INFORME VISITA UNIDADES SANITARIAS

MUNICIPIO DE PARATEBUENO.

Empresas Públicas de Cundinamarca SA ESP, suscribió con PRANO INGENIERIA SAS el contrato de obra EPC-PDA-O-358-2019, el cual contaba con la construcción de unidades sanitarias en tres municipios del Departamento de Cundinamarca, uno de ellos, es el Municipio de Paratebueno, para el cual se destinaba la construcción de 24 unidades sanitarias en el área rural del mismo.

20. RICARDO RUBIANO HOLGUIN -VEREDA QUIENQUITA - NO CUMPLE

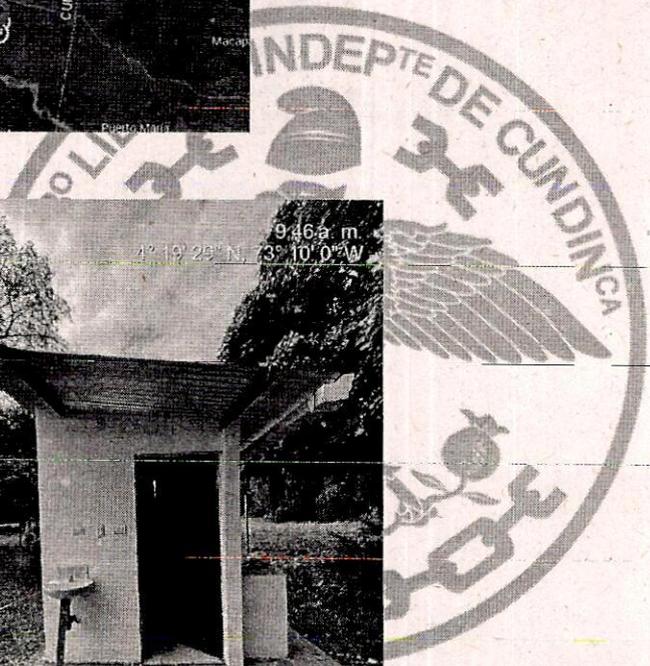
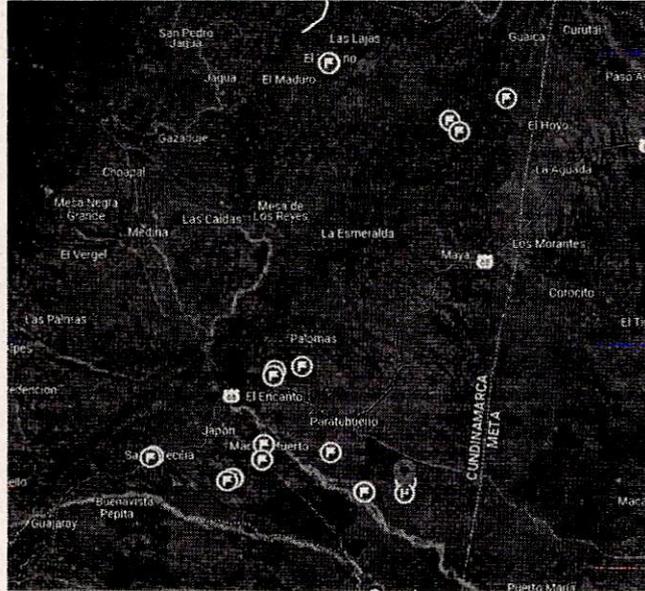
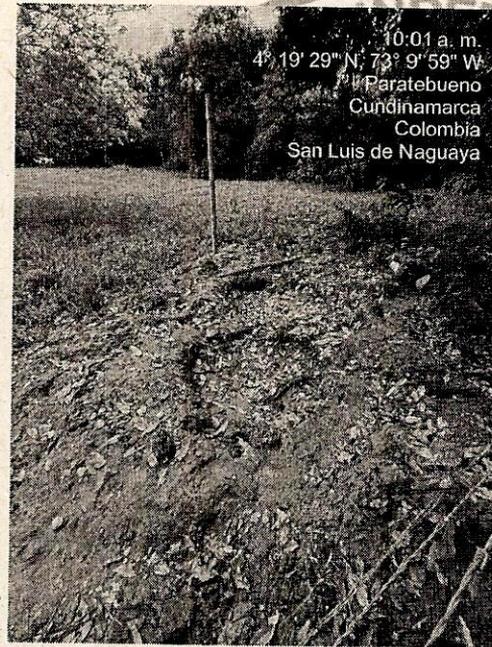
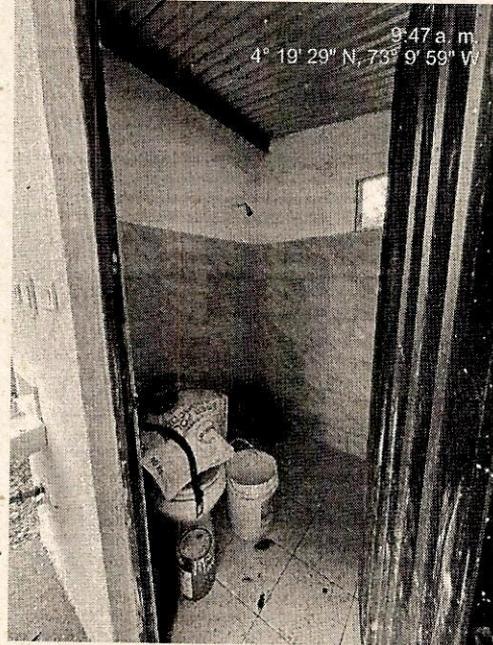
- Tras realizar la inspección visual, se identificó que la unidad sanitaria no fue construida en su totalidad, y que lo poco construido no cumple con las especificaciones de conformidad con los diseños.

- La unidad sanitaria no cuenta con el tanque de almacenamiento, por lo tanto no fue posible constatar el funcionamiento de los 4 puntos de agua, el lavadero y su base no cumple con los diseños además de que quedó mal instalado, por otro lado, la cubierta está en otro material diferente al requerido y el pañete y terminación de la estructura es de pésima calidad.

- Para el desagüe de la unidad sanitaria se evidenció la construcción de la caja de inspección, instalación de la trampa de grasas y tanques sépticos; sin embargo, no fue posible validar el funcionamiento. El campo de infiltración no se realizó.

21. MIGUEL VAQUIRO LOZANO – VEREDA QUIENQUITA - **NO CUMPLE**

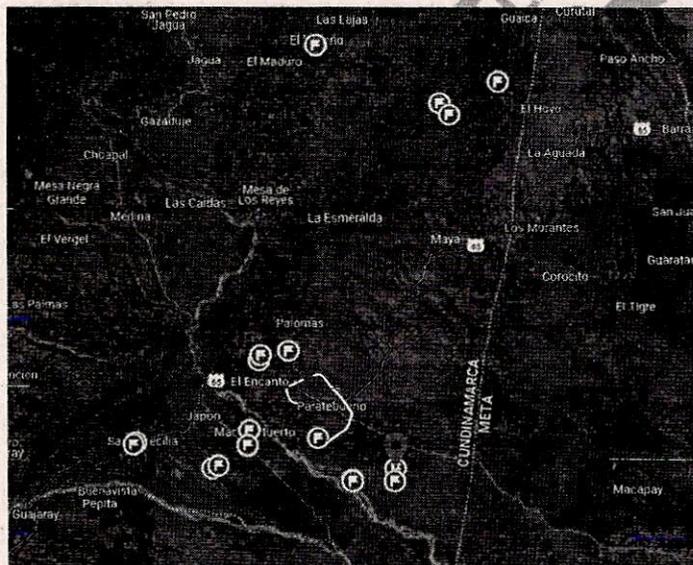
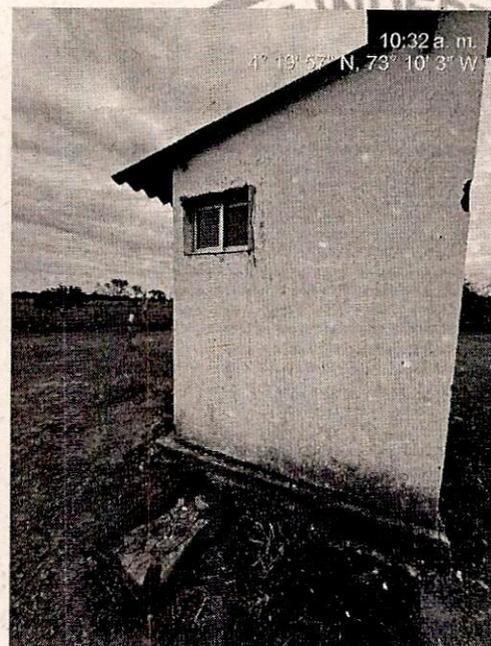
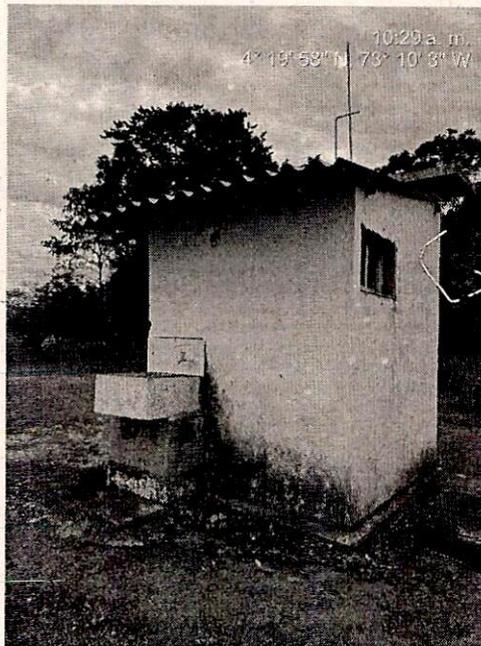
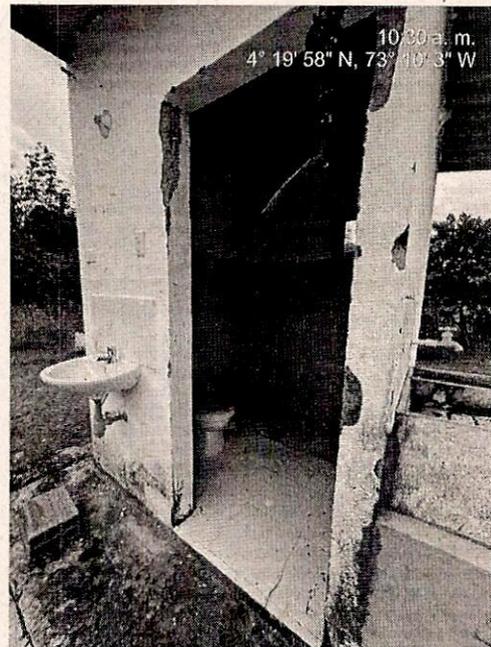
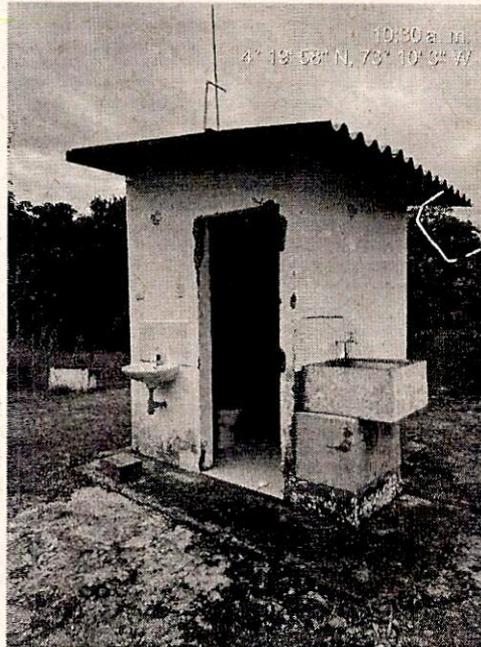
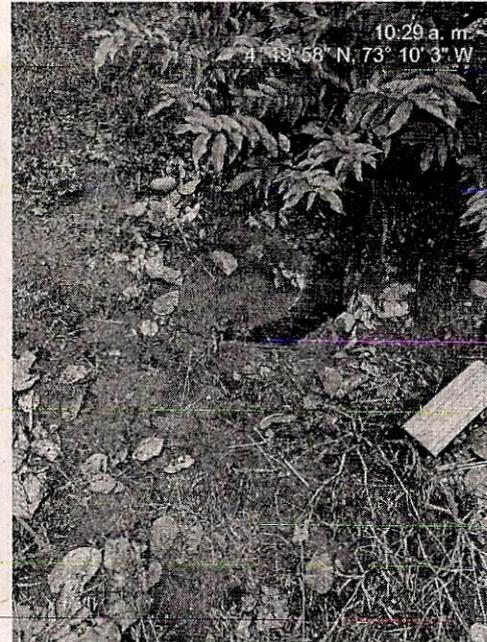
- En el desarrollo de la visita, no hubo ninguna persona que atendiera la misma.
- Tras realizar la inspección visual, se identificó que la unidad sanitaria no fue construida en su totalidad, y que lo poco construido no cumple con las especificaciones de conformidad con los diseños y que toda la estructura está en pésimas condiciones.

- La unidad sanitaria no cuenta con el tanque de almacenamiento, por lo tanto no fue posible constatar el funcionamiento de los 4 puntos de agua, el lavadero y su base no cumple con los diseños, además de quedar mal instalado, al igual la puerta no está instalada, tal y como se relaciona en las fotografías.

- Para el desagüe de la unidad sanitaria se evidenció la construcción de la caja de inspección, instalación de la trampa de grasas pero no fue posible validar el funcionamiento de las mismas. Los pozos sépticos al parecer se encuentran enterrados. El campo de infiltración se encuentra instalado pero sin conexión alguna.

22. DUMAR GONZALEZ NARVAEZ – VEREDA CANDILEJAS - NO CUMPLE

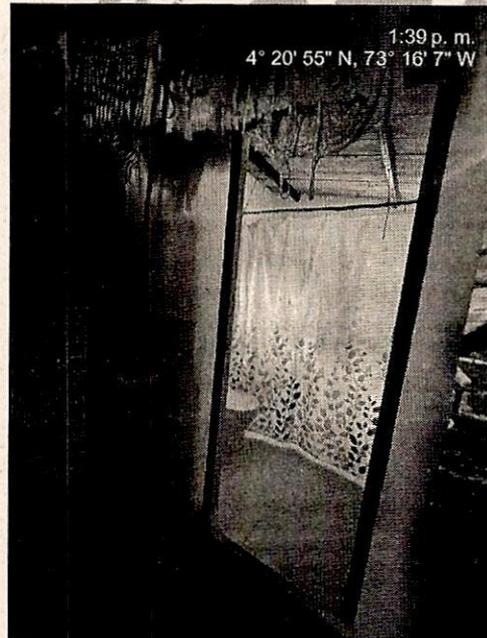
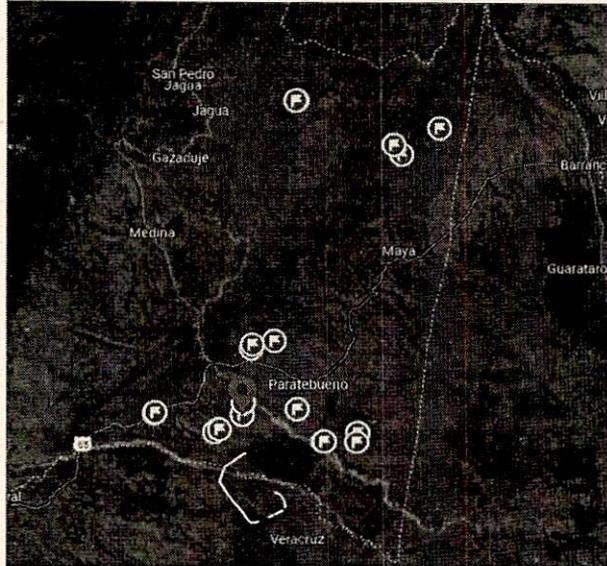
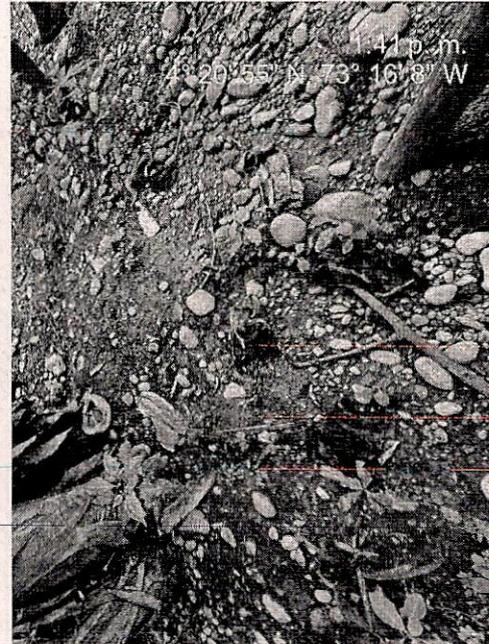
- La visita fue atendida por la Madelix Forero, esposa del señor Dumar Gonzales Narvaez.
- Tras realizar la visita, se identifico que la unidad sanitaria se encuentra en funcionamiento. La señora Madelix indico que modifcaon la unidad, toda vez que la reacondicionaron al predio.
- Teniendo en cuenta las condiciones del predio, no fue posible acceder a la parte trasera del mismo para verfiicar la construccion de la caja de inspeccion, instalacion de la trampa de grasas, tanque septico, taque Fafa y campo de infiltracion. Al interrogar sobre los mismos, la señora indico que todos fueron instalados por el contratista a excepcion del campo de infiltracion, y que estos, se encuentran en funcionamiento y enterrados para evitar malos olores.
- En el marco de la visita se llevó a cabo una validación de la unidad sanitaria a través de un formato, el cual se anexa al presente informe.

23. YULEIDY YADIRA ARBELAEZ – VEREDA CANDILEJAS - NO CUMPLE

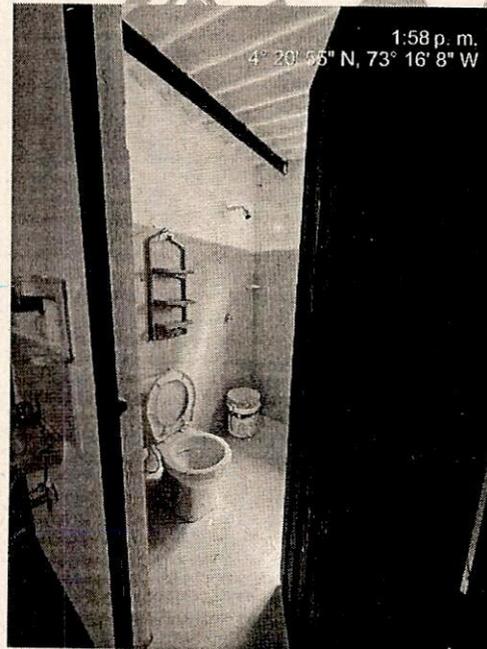
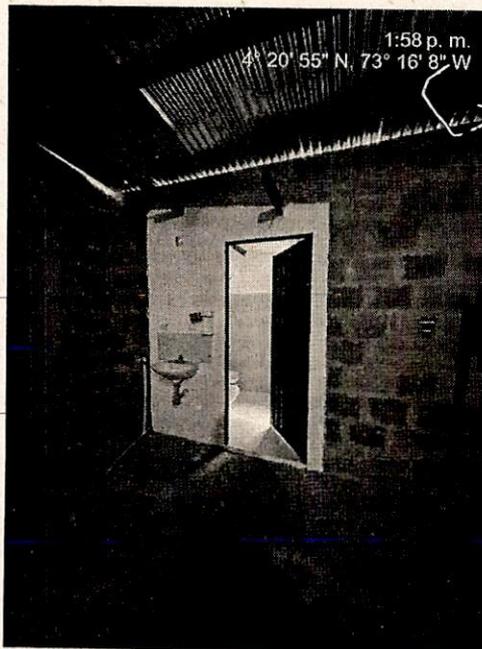
- La visita fue atendida por la Madelix Forero, vecina de la señora Yuleidys Arbelaez.
- Tras realizar la visita, se identifico que la unidad sanitaria se encuentra en funcionamiento. La señora Madelix indico que al igual que ellos, la señora yuleidys modifico la unidad y la reacondiciono a la necesidades del predio.
- Al ingresar al predio, se verifico la construccion de caja de inspeccion, trampa de grasa, tanque septico, tanque FAFA y campo de infiltracion, de los cuales no fue posible corroborar la instalacion y funcionamiento de los mismos; sin embargo, la señora Madelix indico que los tanques septicos se encuentra enterrados.
- No se instalo la bajante en PVC
- En el marco de la visita se llevó a cabo una validación de la unidad sanitaria a través de un formato, el cual se anexa al presente informe.
